KRIEGSBRÜCKE VILLACH

DER BRUCHVERSUCH AM ORIGINALMODELL
TEIL 2, 1995

KOMMENTIERT VON

DIPL. ING. ALOIS AICHHOLZER

Statisches System:

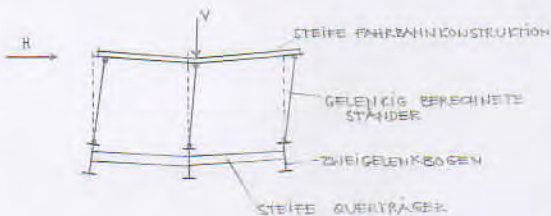
Die Ständer werden in der Originalstatik vom Jahre 1937 als gelenkig gelagerte Stäbe auf Druck mit Knickung berechnet.

Im Amtsprojekt wird dieses statische System übernommen und eine Berechnung für die Vertikallasten ($g + p$) für die künftige Brückenklasse I vorgenommen.

Eine Verstärkung der Ständer wird lediglich in der 1. Querachse mit der größten Knicklänge als notwendig erachtet.

Im Amtsprojekt werden die Steher lediglich für die größte Normalkraft bemessen, Anschlüsse werden dabei gelenkig angenommen.

Diese Methode ist unzulässig.

Die Berechnung der Ständer mit gelenkiger Lagerung ist grundsätzlich falsch und nicht tolerierbar.

8. Annahme:

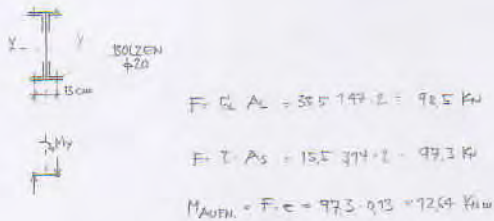
Aufnehmbares Einspannmoment infolge Anchluss:

Der Fußanschluss ist demnach allein aus Temperatur voll ausgenützt bzw. sogar 43 % überbeansprucht.

2.3 Abschätzung der Restlebensdauer, Nutzlast alleine

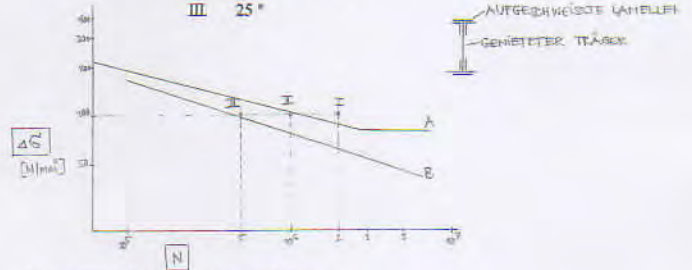
Bisherige Lebensdauer 55 Jahre

- I 100 Lastspiele/Tag
- II 50 "
- III 25 "

Linie A: Wöhlerlinie für genietete Blechträger
(Max Herzog, ÖtAZ, 133 Jg. Heft 2/1988)

Linie B: Versuche von lamellenverstärkten Trägern
(M. A. Hirt, Bauing. 52 (1977) 255 - 262)

Einen Ermüdungsnachweis gibt es ebensowenig wie die Berechnung der Restlebensdauer.

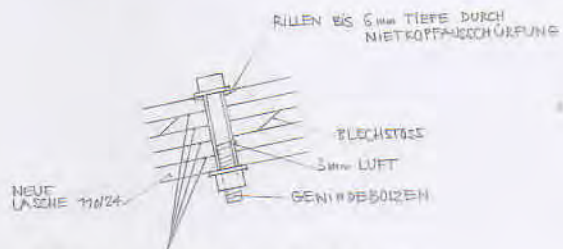
Die vorhin zitierten Forderungen können nicht erfüllt werden.

Die zu verbindenden Bleche sind 3- bis 7-lagig und sind bis zu 1000 mm dick. Eine Vorbehandlung wie Strahlen der Berührungsfläche etc. der mittleren Bleche ist technisch nicht durchführbar. Mit der glatten unbehandelten Berührungsfläche können die geforderten Reibungskräfte nicht übertragen werden. Der angenommene Reibungswert von $\mu = 0,5$ kann nicht eingehalten werden.

Nach ÖNORM B 4600 Teil 11, Tabelle 7 beträgt der Reibwert $\mu = 0,2$ bei nicht behandelter Stahlfläche. Weiters sind die Stahllamellen durch die Hitze einwirkung bei der Entfernung der Nieten verformt und liegen nicht vollflächig übereinander. Besonders kraus sind die Bereiche der Ständeranschlüsse, wo die oberen zu verbindenden Winkel stark deformiert sind und zum Teil überhaupt keine Gleitfläche bringen.

Gleitflächen glatt, uneben, verformt, nicht vorbehandelt.
Reibungswert μ kleiner als 0,2.

Querträger, angeschweißte "Verstärkungen"

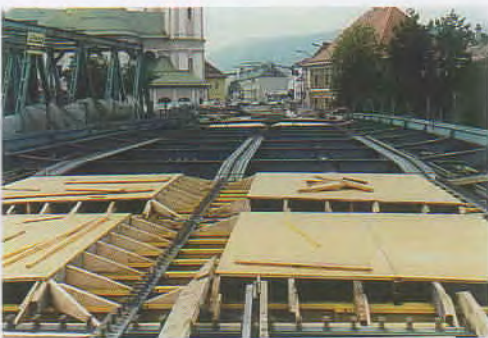
Hogenobergurt, Einbau der "Verstärkungsblechen" anstelle der ursprünglichen Niete werden Bolzen mit großem Spielraum eingebaut, Sandstrahlung bei den Altblechen wird nicht vorgenommen, Berechnung erfolgt für Gleitverbindung mit $\mu = 0,5$

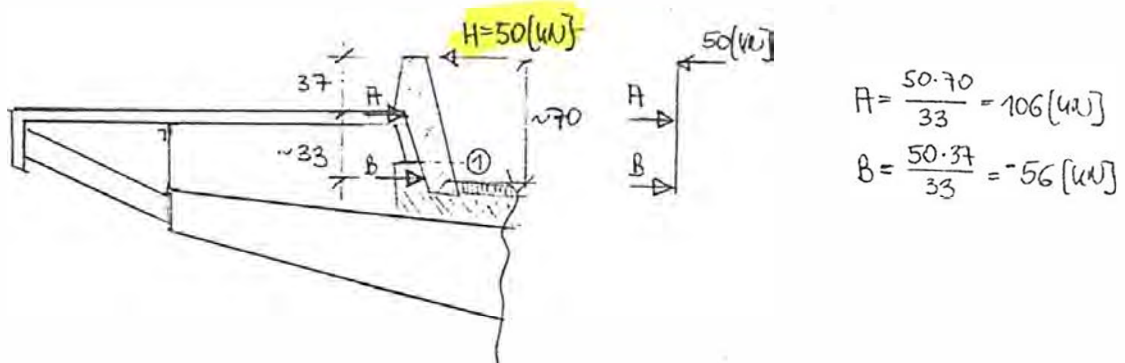
Es wurde deshalb eine sogenannte Prellwandkonstruktion in Form von Betonleitplanken errichtet, die sich horizontal am Stahlblechboden und am Asphalt der Strasse abstützen.

An der Oberkante der 70 cm hohen Betonplanken wurde eine Horizontallast von 50 kN (5 t) angenommen.

Gemäß Eurocode ist quer zur Fahrtrichtung allerdings eine horizontale Einzellast von 500 kN (50 t) anzusetzen.

Dies ist eine zehnfache Mehrbelastung gegenüber den Werten des Amtsprojektes.

Ausschnitt aus der statischen Berechnung des Amtsprojektes
Horizontallast an der Betonleitplanke

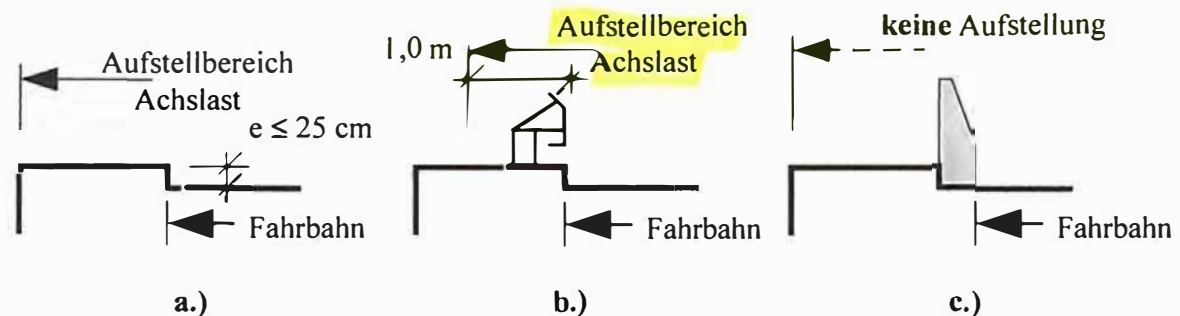
Eine vertikale Last infolge außergewöhnlicher Einwirkungen wurde beim Rad- und Gehweg der Brücke nicht berücksichtigt.

Gemäß Eurocode ist innerhalb eines 1 m breiten Aufstellbereiches eine Achslast von 200 kN (20 t) zu berücksichtigen.
